# INSTITUT FÜR BAUTECHNIK

Bescheid  
über  
die Ergänzung  
des Prüfbescheids vom 1. Juli 1982

Gegenstand: Absperrvorrichtungen gegen Brandübertragung  
in Lüftungsleitungen Warmluftheizungen

Prüfzeichen: PA-X 157

*1. Anlage zum Prüfbescheid  
PA-X 157 vom 5. Mai 1992*

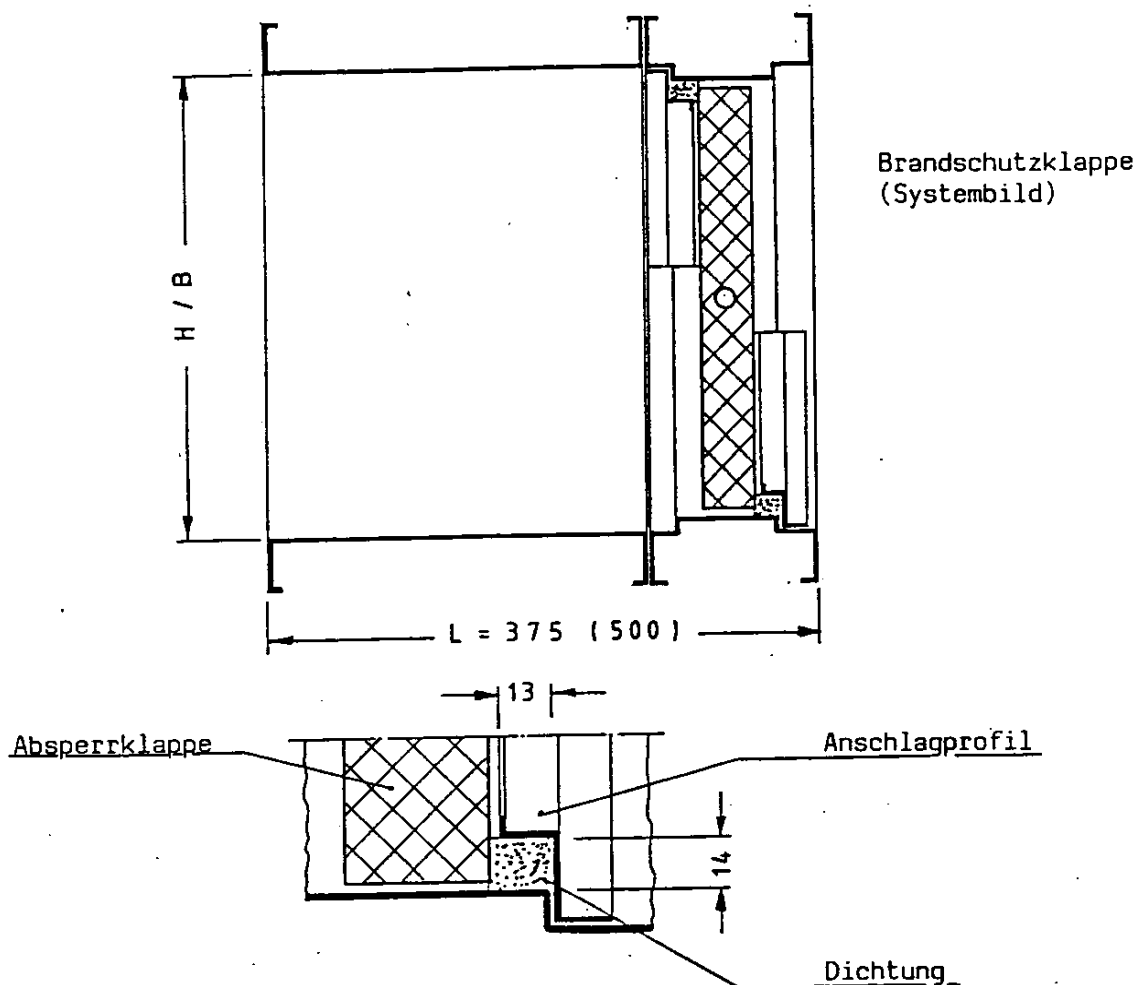
- 1 Die Absperrvorrichtungen mit Prüfzeichen PA-X 157 dürfen mit bauseits montierten Dichtungen aus Polyurethanschaum mit dichter Struktur (Raumgewicht  $60 \text{ kg/m}^3$ ) verwendet werden, wenn die werkseitig montierten asbesthaltigen Dichtungen mit der Bezeichnung "Litaflex KG 25" obengenannter Absperrvorrichtungen entsprechend den Bestimmungen der "Asbestrichtlinie" demontiert und entsorgt wurden.

- 4 Die Sanierungsarbeiten an den Absperrvorrichtungen dürfen ausschließlich durch die vom Antragsteller benannten Firmen durchgeführt werden.
- 5 Die an dem Einbauort zu montierenden Dichtungen aus Polyurethanschaum mit dichter Struktur (Raumgewicht ca.  $60 \text{ kg/m}^3$ ) müssen Abmessungen entsprechend den Anlagen dieses Bescheids haben. Die Dichtungen sind vom Antragsteller zu liefern.

- 6 Die Dichtungen müssen eingelegt oder eingeklebt werden; dabei dürfen die Dichtungsprofile von weniger als 1 m Länge nicht gestückelt aneinandergereiht montiert werden. Die Enden sind rechtwinklig abzulängen.

Bemerkungen: • Absperrklappe ab Mitte 1981 aus asbestfreien Materialien

• Dichtung bis 30.06.1988 aus Litaflex (Asbestschaum)

Abmessungen:

• Litaflex 30 x 15

• Polyurethanschaum 18 x 14
